**AVIS RELATIF À LA PROTECTION
CONTRE LES EVENTUELS EFFETS NOCIFS ET NUISANCES
PROVOQUÉS PAR LES RAYONNEMENTS NON IONISANTS
GÉNÉRÉS PAR DES ANTENNES ÉMETTRICES STATIONNAIRES**

Commune : BERNISSART - Exploitant : TELENET GROUP

Référence exploitant : SHT1615Y

Rapport n° 557 / 2025

Figure 1 : Vue en plan des lieux de séjour et des points de contrôle

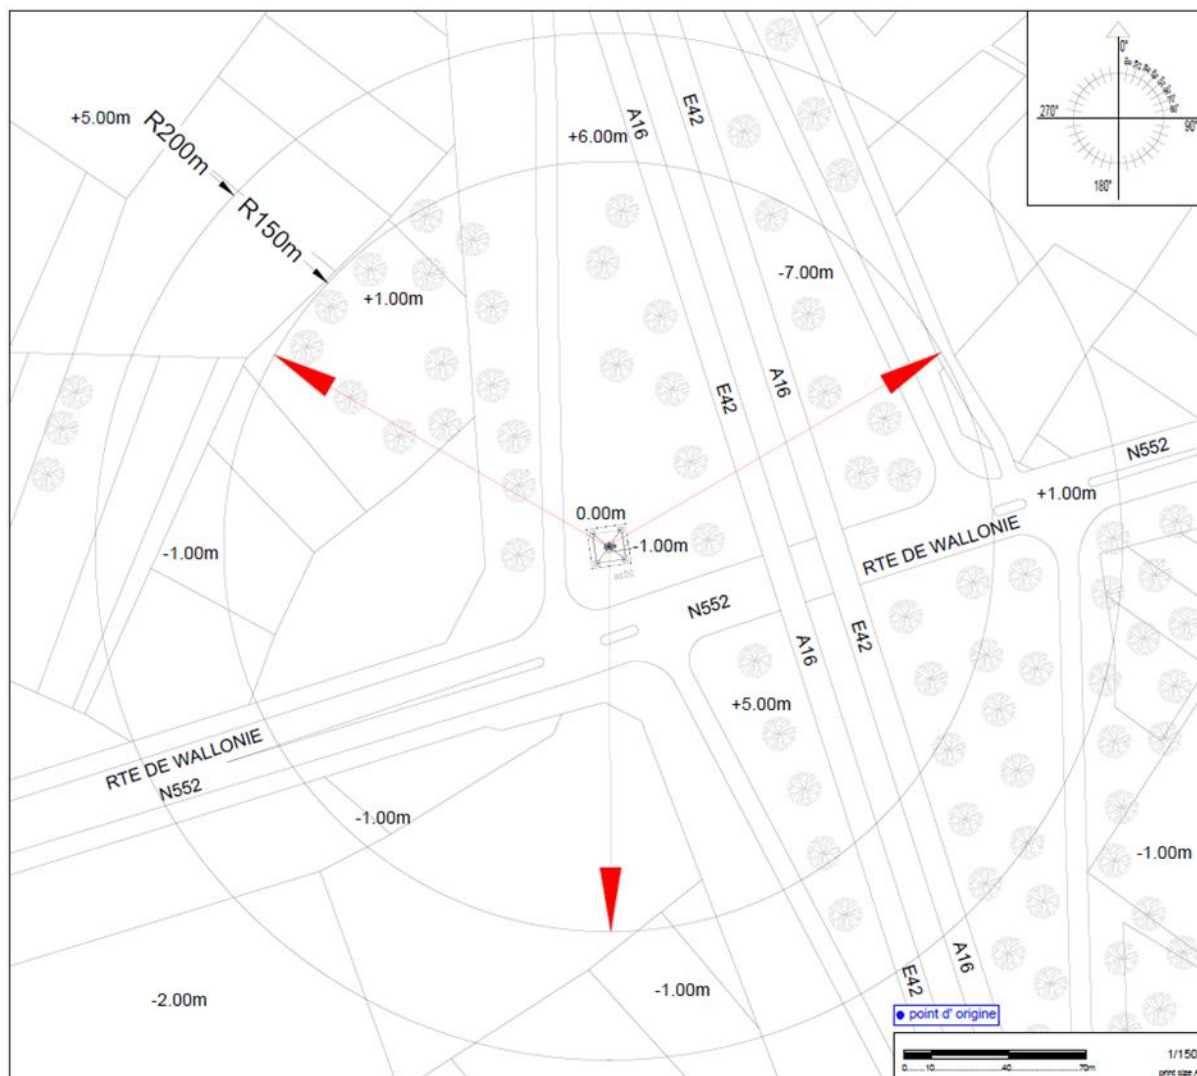
En ce qui concerne les antennes de l'installation mentionnées dans le tableau 1, la distance maximale à laquelle la limite pourrait être atteinte, à l'extérieur, est égale à 91,0 m. S'il n'y a pas de LS à une distance inférieure, les antennes respectent forcément la limite d'immission.

Dans le cas des LS situés à l'intérieur des bâtiments, une atténuation d'obstacle est prise en compte et il en résulte que la distance maximale à laquelle la limite pourrait être atteinte se réduit à 64,7 m.

Figure 2 : Vue en plan des installations d'antennes dans un rayon de 300 mètres autour de l'installation faisant l'objet de la demande d'avis

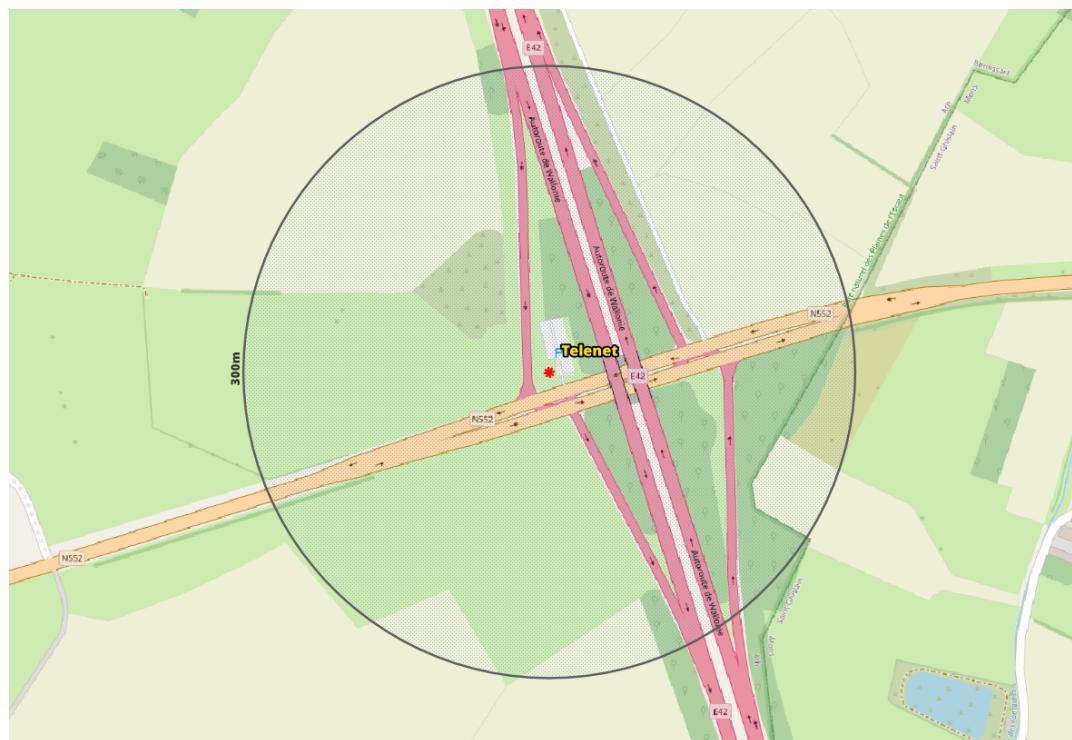
- a) il y a au plus 4 installations d'antennes émettrices stationnaires présentes dans la zone d'évaluation de 300 mètres de rayon représentée dans la figure 2, y inclus l'installation référencée dans le paragraphe 2 : la limite cumulative définie à l'article 4, §2 du décret est nécessairement respectée dans les lieux de séjour à l'intérieur de la zone d'évaluation de 300 mètres de rayon ;

- b) il y a exactement 5 installations d'antennes émettrices stationnaires présentes dans la zone d'évaluation de 300 mètres de rayon représentée dans la figure 2, y inclus l'installation référencée dans le paragraphe 2 et il existe, pour 3 ou 4 de ces installations, un avis attestant le respect de la limite abrogée de 3 V/m : la limite cumulative définie à l'article 4, §2 du décret est nécessairement respectée dans les lieux de séjour à l'intérieur de la zone d'évaluation de 300 mètres de rayon ;

- c) dans tous les autres cas, il a été vérifié que la limite cumulative définie à l'article 4, §2 du décret n'est pas dépassée dans les lieux de séjour sur base du nombre d'installations localisées dans la zone d'évaluation de 300 mètres de rayon représentée dans la figure 2, de leur localisation ainsi que des données inscrites dans la figure 1 et au paragraphe 4 du présent avis et dans les avis attestant le respect de la limite par installation ou de la limite abrogée de 3 V/m relatifs aux autres installations reprises dans la figure 2.

Compte tenu des considérations ci-dessus, il apparaît que l'intensité du rayonnement électromagnétique généré, dans les lieux de séjour situés dans un rayon de 300 mètres autour de l'installation référencée dans le paragraphe 2, par l'ensemble des antennes émettrices stationnaires de l'ensemble des exploitants du même site d'antennes émettrices stationnaires respecte la limite fixée à l'article 4, § 2 du décret.
